Krycí list ZBV

Název Stavby dle SoD: Okružní křižovatky Nymburk - II/503 x II/330 a II/503 x II/331 Název stavebního objektu/provozního souboru (SO/PS): Dopravní značení	Číslo SO/PS / / pořadí Změny SO/PS: 190/1	Číslo ZBV: 9
---	--	------------------------

Změnový list

Název Stavby dle SoD: Okružní křižovatky Nymburk - II/503 x II/330 a II/503 x II/331 Název stavebního objektu/provozního souboru (SO/PS): Dopravní značení	Číslo SO/PS / / pořadí Změny SO/PS: 190/1	Číslo ZBV: 9.4
---	---	-----------------------

Akce:	OKRUŽNÍ KŘIŽOVATKY NYMBURK II/503 X II/330 A II/503 X II/331	Stupeň: DSPS Datum: LISTOPAD 2021 Měřítko: 1:500 Formát: BXA4 Číslo paré:
Část:	B. Stavební část - SO190 - Dopravní značení	
Příloha:	SO190 - SITUACE DZ	Číslo přílohy: 2

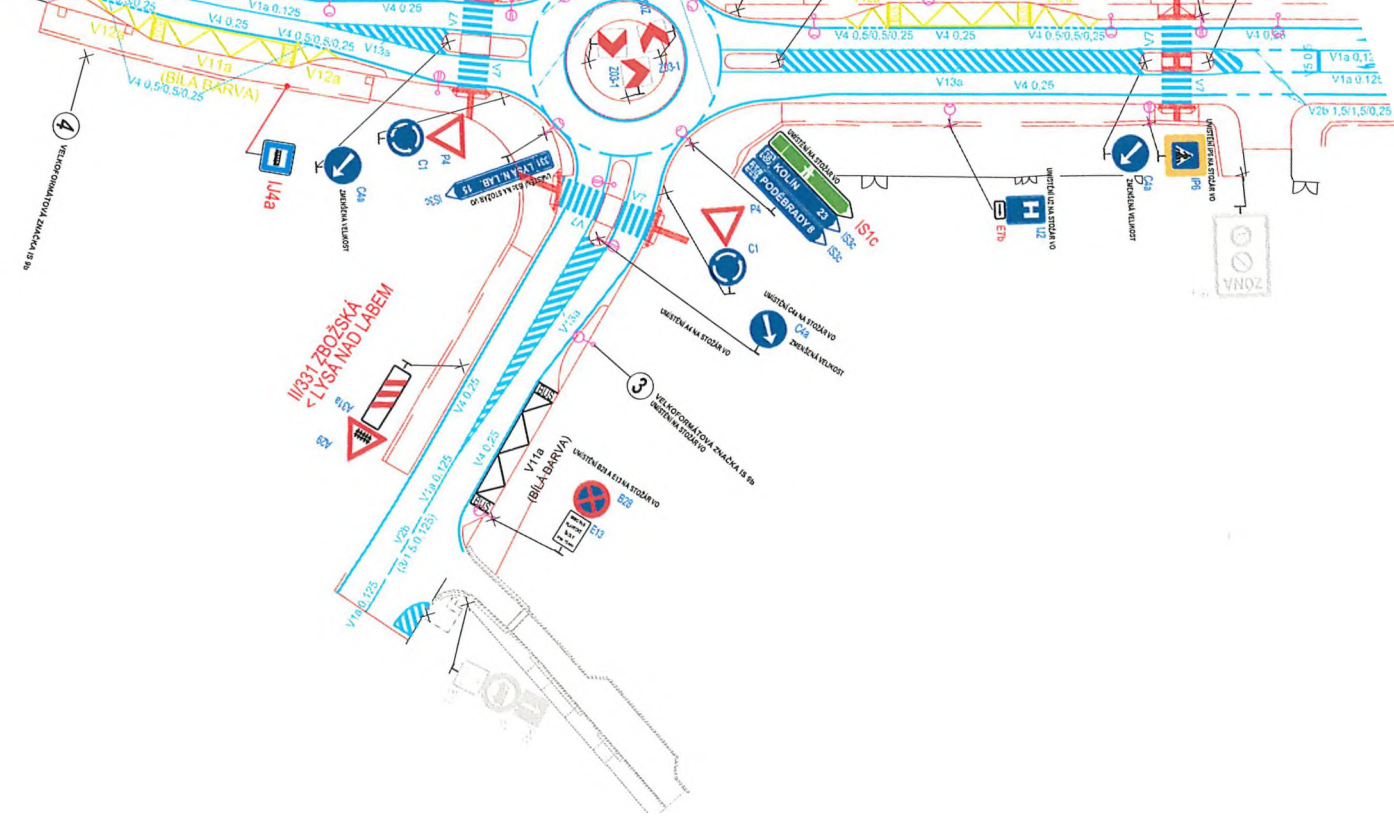
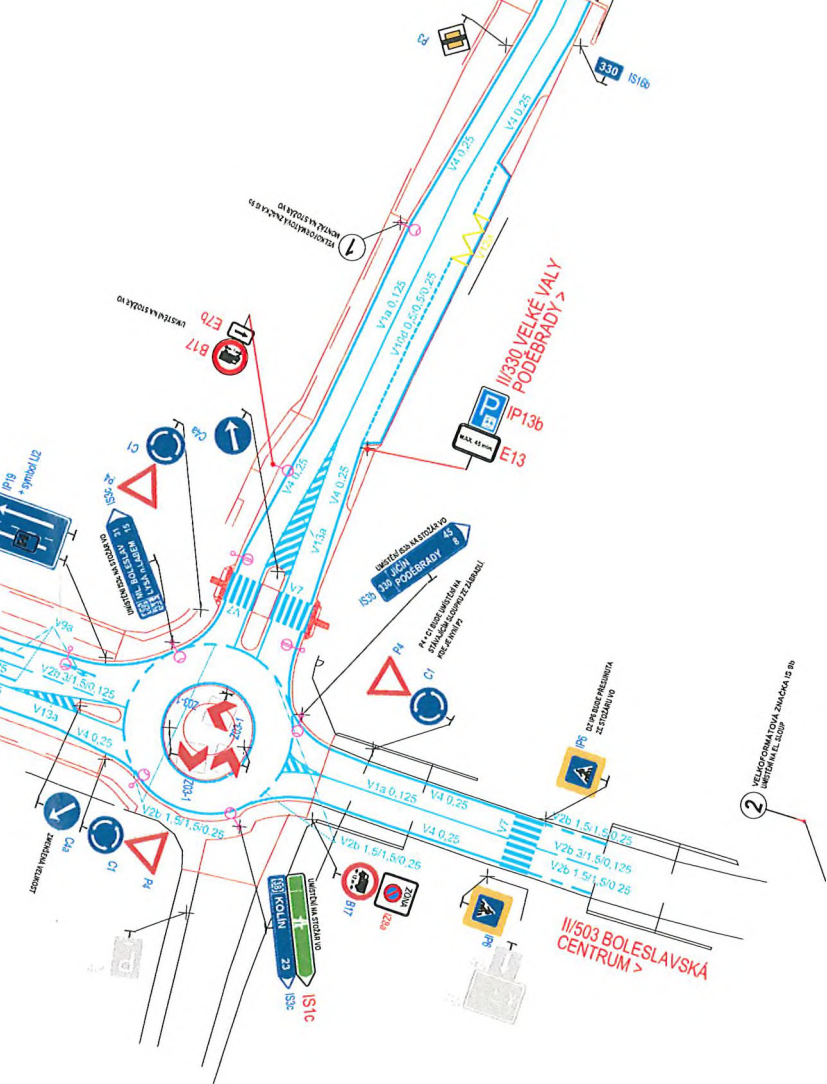
Na základě požadavku PČR (viz doklad 08), dochází k úpravě projektu SDZ, v rámci kterého bylo nezbytné upravit množství dopravního značení.

VÝKRES ZTOTOŽŇUJE NOVÝ STAV DOPRAVNÍHO ZNAČENÍ
 UMÍSTĚNÍ A PROVEDENÍ DZ BUDE V SOULADU S TP65 A TP133

S O U H L A S Í

s realizací předloženého návrhu dopravního značení.
